**Avis sur la déclaration de projet emportant mise en
compatibilité n°1 du PLU de Liouc (Gard)**

N°Saisine : 2023-011665

Avis émis le 29 juin 2023

Extrait du doc. 5.4 OAP p. 35 – OAP réglementaire

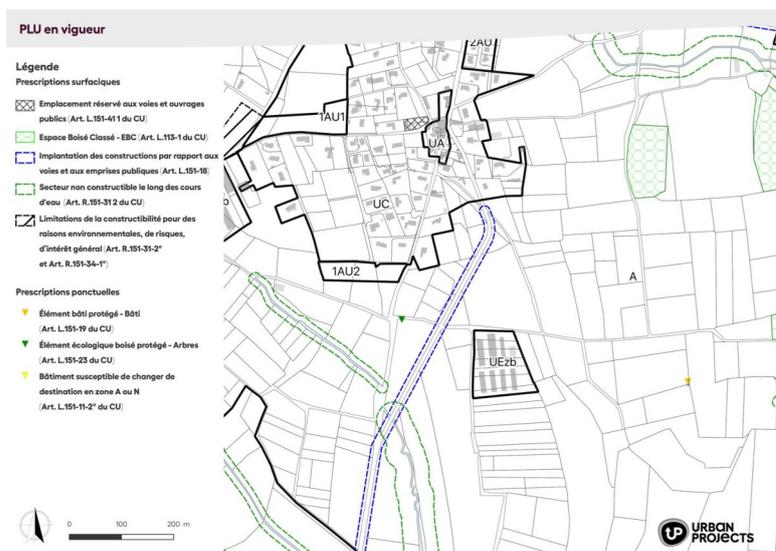
Les lots, individuels avec piscines, seront complétés par une conciergerie, une entrée fermée et sécurisée, et des espaces végétalisés de loisirs (cheminement piéton au nord, jardin partagé au sud-ouest, bassin de rétention paysager en partie centrale) pour contribuer à l'insertion paysagère du projet.

En matière de réseau viaire le projet prévoit une voie interne incorporant les cheminements doux et un cheminement piétons/cycles sur le chemin d'accès au site. Une aire de stationnement « visiteurs » et un local pour les engins non motorisés (vélos...) sont également programmés en entrée de quartier. Le chemin d'exploitation existant sur la partie ouest sera déplacé et recalibré plus à l'ouest mais n'aura pas de rôle d'axe structurant du quartier puisqu'il sera dédié au maintien des circulations de l'exploitation viticole connexe.

Les ruissellements et écoulements pluviaux actuellement orientés du sud-est vers le nord-ouest seront dirigés vers l'ouvrage hydraulique (bassin de rétention paysager) en partie centrale. Des espaces verts plantés seront aménagés le long des lisières séparatives et publiques et seront complétés par une imperméabilisation du sol limitée.

Extrait du doc.2.3 MEC p. 8 / Avant mise en compatibilité

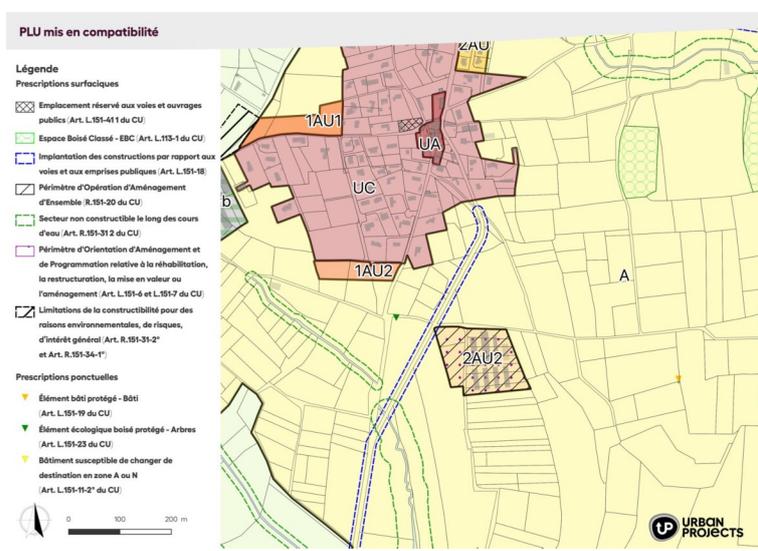
Le site du projet est actuellement classé en zone UEZB (règlement non disponible), pour la partie qui concerne la porcherie (12 900 m²) et en zone agricole (A), pour la partie qui concerne les friches (5 000 m²).

La mise en compatibilité du PLU consiste à reclasser ces zones en secteur 2AU2 destiné à accueillir des programmes de logement et/ou des équipements. Cette zone est destinée à être aménagée dans une opération d'ensemble en respectant les prescriptions de l'OAP.

Les voies d'accès au site sont maintenues dans leur zonage actuel c'est-à-dire en zone A pour la plus grande partie du projet et en zone N pour la partie située plus au sud hors projet.

Carte 16 : Physionomie des habitats naturels

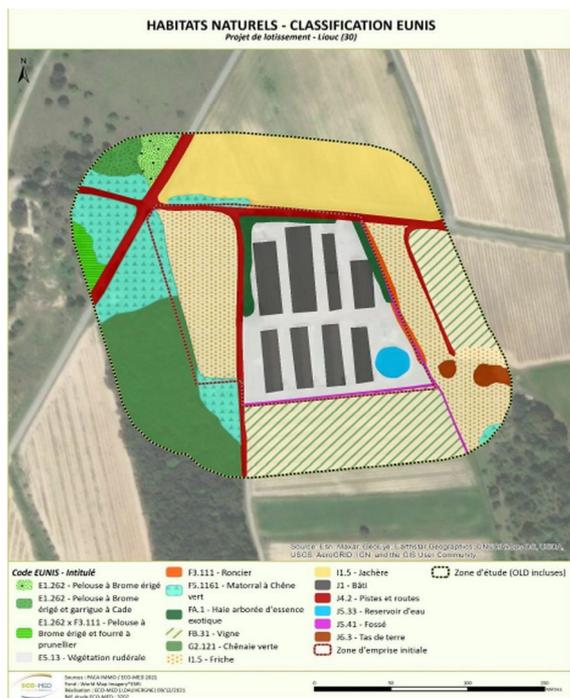
Le rapport conclut que le projet est situé en dehors des espaces à enjeux naturels (chênaie et pelouse à Brome) et que le chantier sera délimité par des barrières tandis que les milieux les plus sensibles (chênaie verte en particulier) seront mis en défens avant le début des travaux.

Il convient toutefois d'étudier les incidences des obligations légales de débroussaillage (OLD) sur la biodiversité, incidences directes du fait de l'évolution des habitats, et incidences indirectes du fait de l'attrait pour les riverains que pourront constituer ces milieux ouverts et ombragés. En tant que de besoin, des mesures doivent être mises en place.

La MRAe recommande d'analyser les incidences des obligations légales de débroussaillage sur la biodiversité et, en tant que de besoin, de mettre en place des mesures adaptées pour limiter ces incidences.
